# **Contribution des associations vélo à la Concertation Préalable sur le projet de Requalification de la N20 Ballainvilliers–Linas**

## **Résumé des demandes**

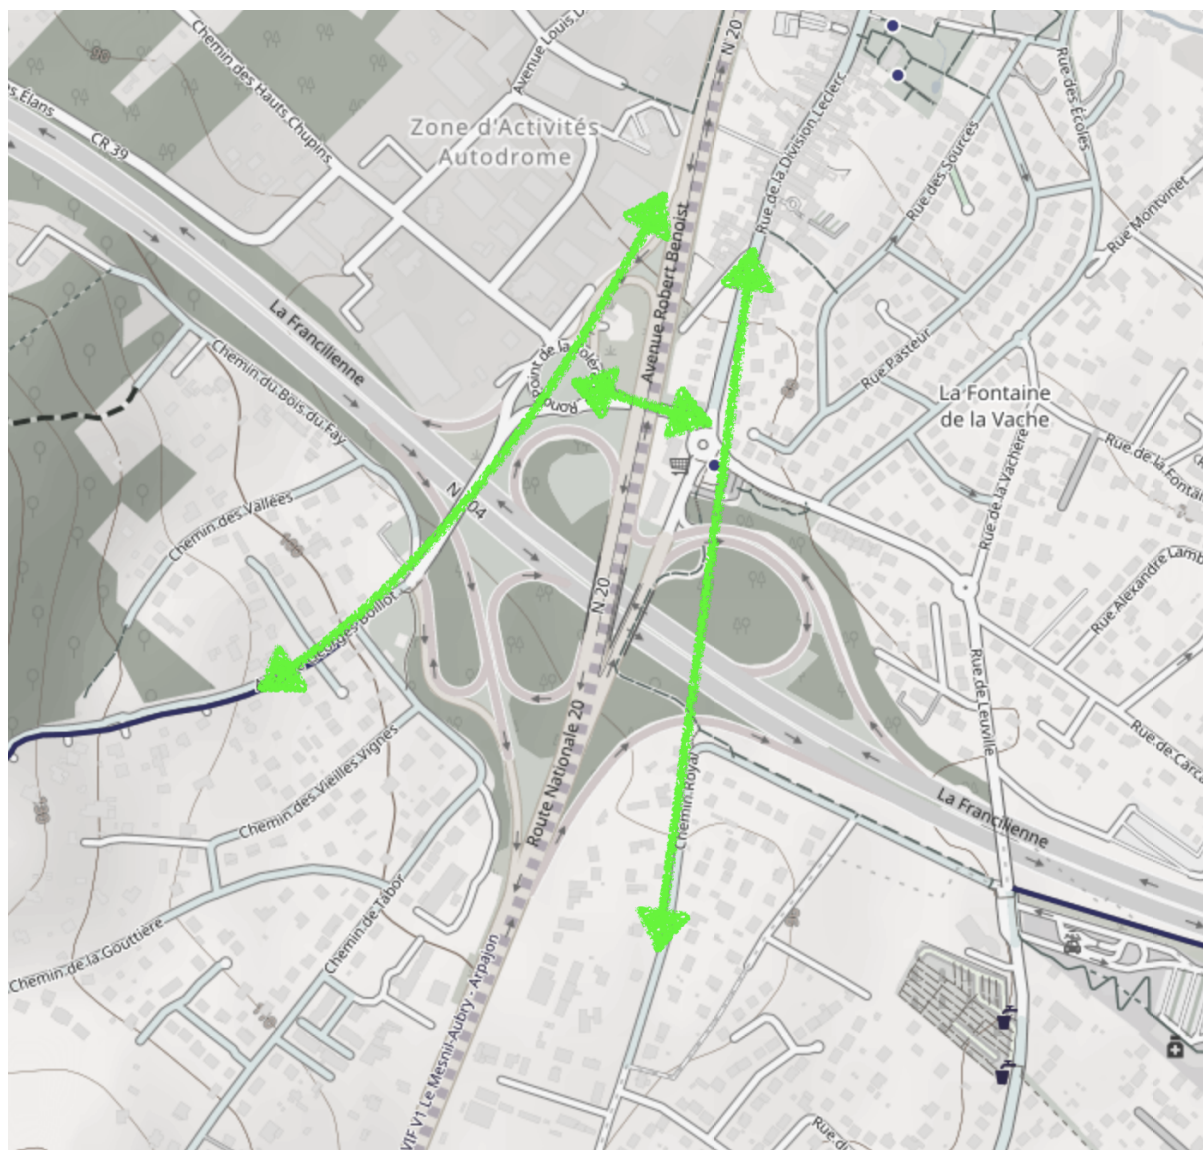
Le projet prévoit de nouvelles traversées piétons-vélos, ce qui est positif. Il faudra peut-être en prévoir d'autres, par exemple :

- rue du Gaillard,
- rue du Pont-aux-Pins,
- ...

Au minimum, le projet peut anticiper ces traversées, par la réservation des emprises nécessaires type refuges piétons centraux et latéraux.

*Mouvements directs dont les trajectoires ne respectent pas les rayons de courbure de 10 à 20 m.*

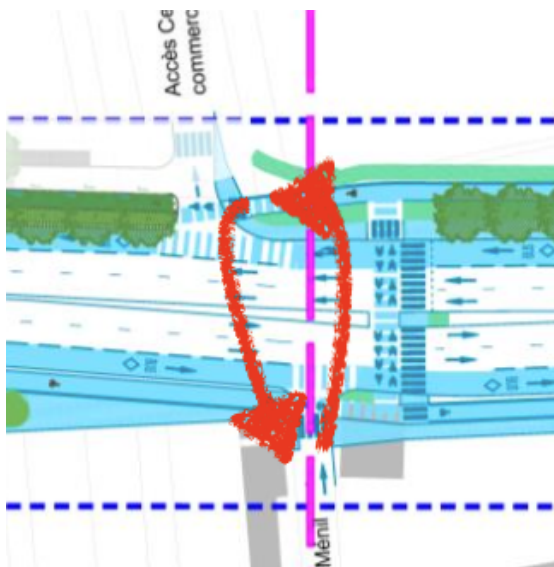
Dans le projet, ce n'est pas le cas :

- aux arrêts de bus,
- aux intersections pour les trajets d'une rue sécante à l'autre,

**Nous demandons le respect impérieux de ces rayons de courbure.**

*Mouvement direct ne respectant pas les rayons de courbure de 10 à 20 m et mouvement tournant vers la rue de Paris ne respectant pas les rayons de courbure de 3 à 5 m.*

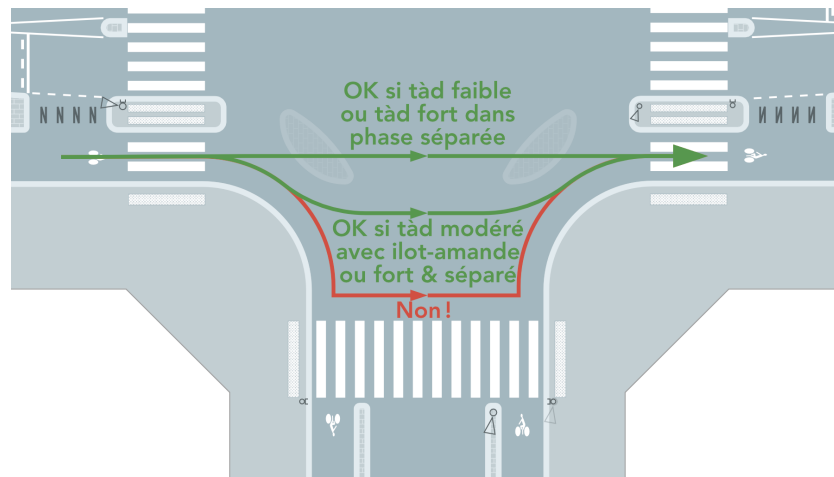
*Mouvements tournants dont les trajectoires ne respectent pas les rayons de courbure de 3 à 5 m.*

Nous souhaitons rappeler à cette occasion qu'il n'existe aucune obligation ni recommandation de « coller » la trajectoire cyclable au passage piéton parallèle à l'endroit d'une traversée, et qu'il n'est pas désirable de le faire si le passage piéton parallèle en question est si éloigné qu'il ne permet pas le respect des rayons de courbure de 10 à 20 m.

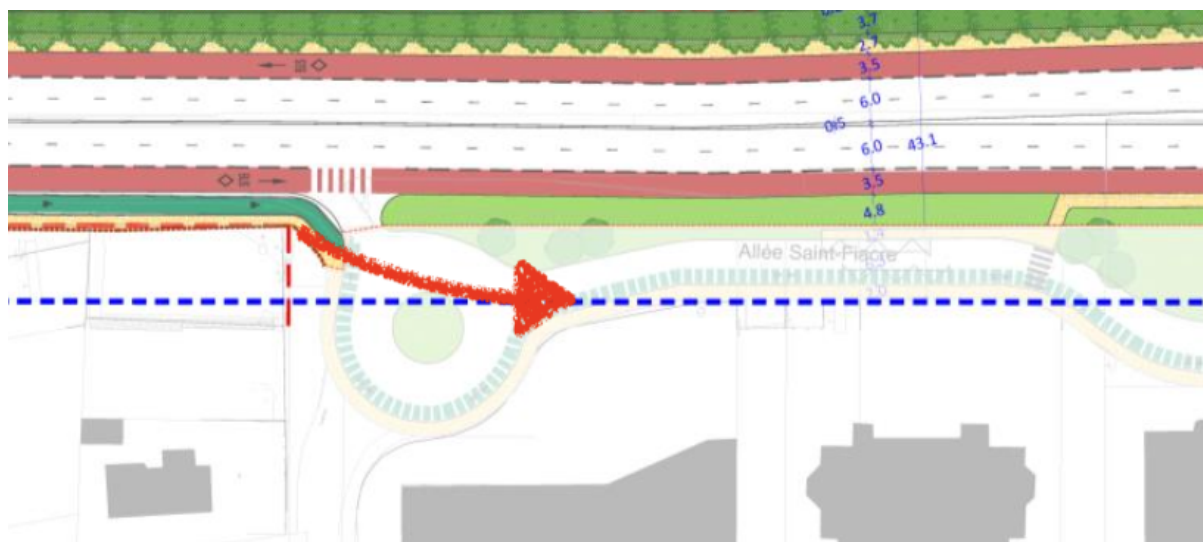
La rue des Cailleboudes est projetée avec trois voies en sens unique. Cette rue devrait pourtant être à double sens pour les vélos, **comme toutes les rues du projet** (rue Belloise, route de Marcoussis, etc). L'aménagement devrait au minimum anticiper cette obligation légale, la rue étant limitée à 30 km/h.

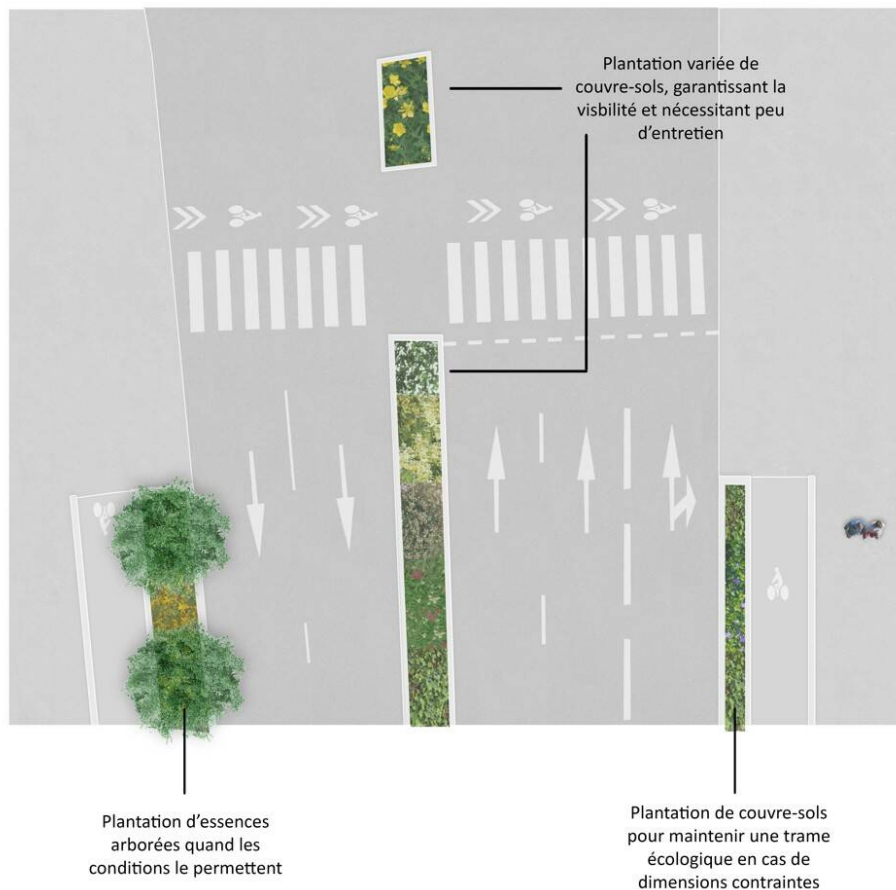
L'accès à la D351 depuis la N20 est complexe et nécessite la traversée de giratoires non aménagés (côté ouest) ou dont l'aménagement est améliorable (côté est).

Côté ouest, le carrefour avec le chemin de la Ville-du-Bois n'a pas de traversée cyclable de la D351. Cette traversée est nécessaire pour le trajet du nord vers l'est – à moins d'aménager une traversée cyclable au niveau de la rue du Pont-aux-Pins.

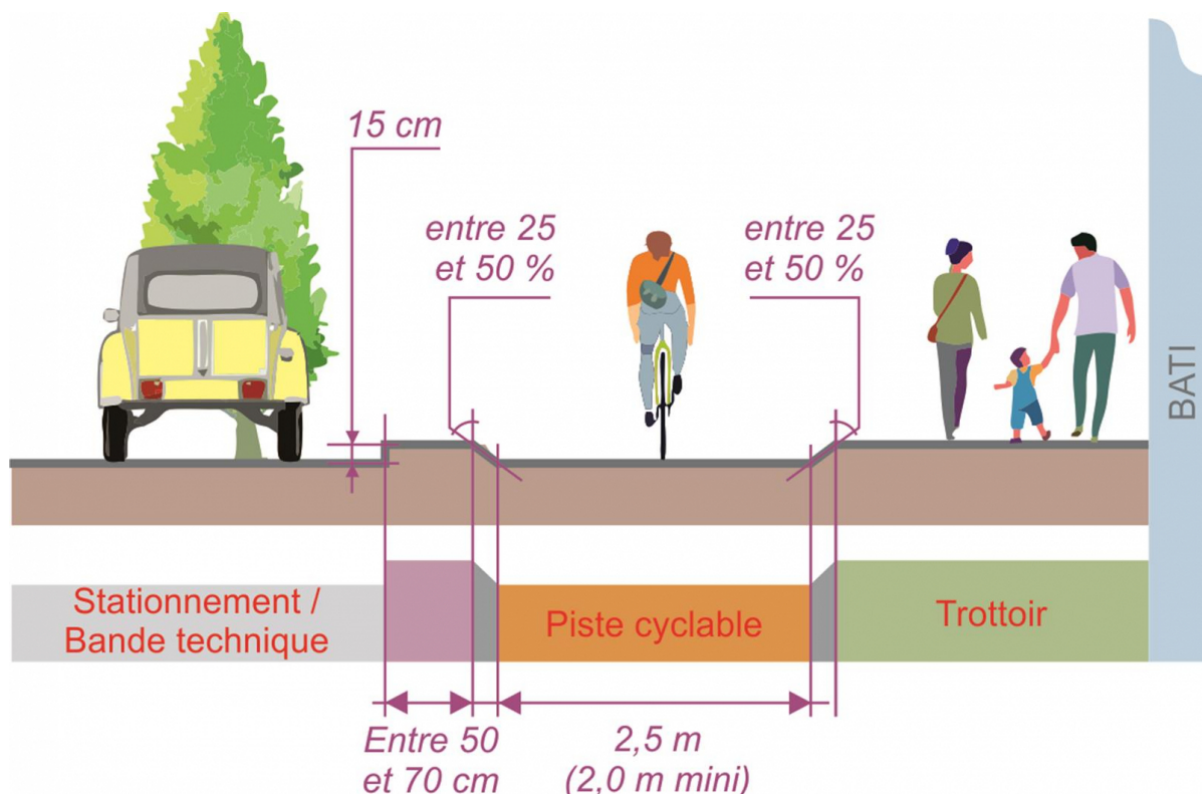
Si la différence de couleur est bonne à prendre, elle est insuffisante pour séparer le trottoir et la piste cyclable. Il faut une vue d'au moins 5 cm suivant les préconisations du Cerema :

C'est en particulier le cas aux carrefours. Le revêtement unique sans séparation physique ne fonctionne pas (et n'est pas réglementaire si non détectable par les malvoyants).

*En vert, l'espace perçu comme étant « piéton » selon l'emplacement des bordures, pour une attribution identique de l'espace.*

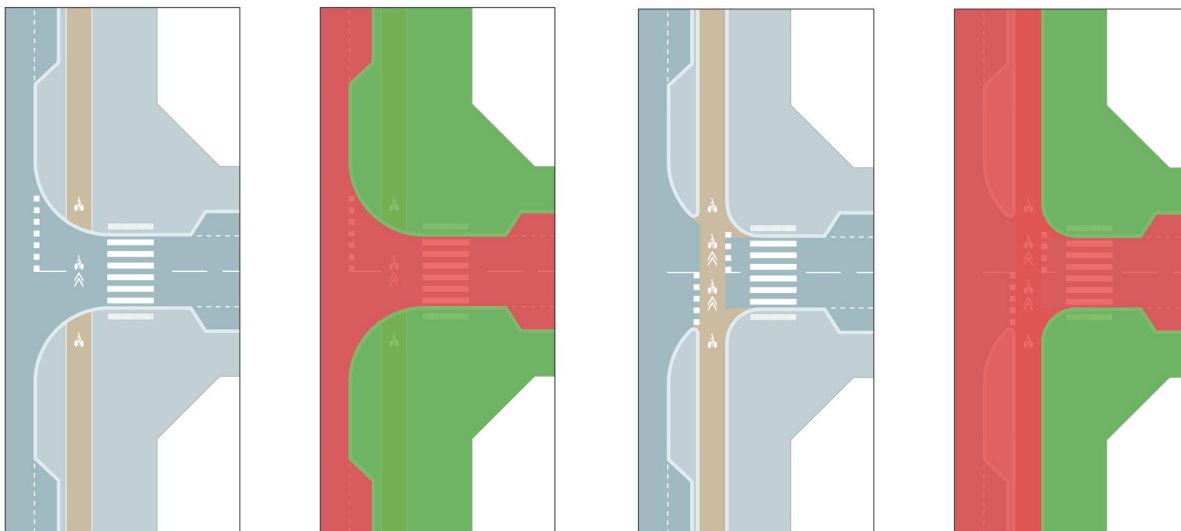
Par ailleurs, l'emplacement de la bordure de trottoir joue un rôle prépondérant dans l'identification des domaines de voirie. Une même attribution de l'espace avec deux implémentations différentes donne une lecture complètement différente de l'espace et favorise ou réduit les conflits vélos/piétons :

*Perte de largeur utile.*

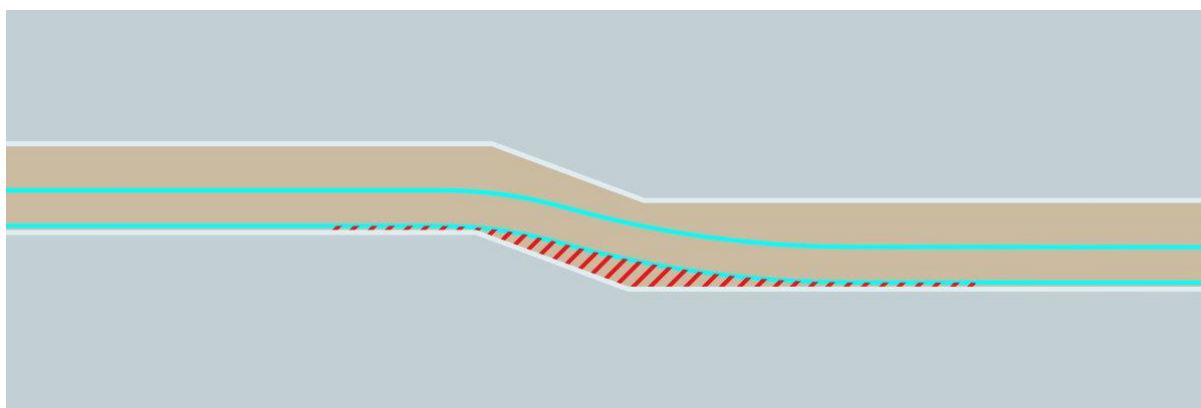
Les angles saillants (non arrondis) ne conviennent pas non plus même si le rayon est respecté :

- ils représentent un angle que des usagers sont susceptibles de se prendre et susceptible de les faire choir,
- ils occasionnent des zones non roulées qui sont autant de perte de largeur utile.
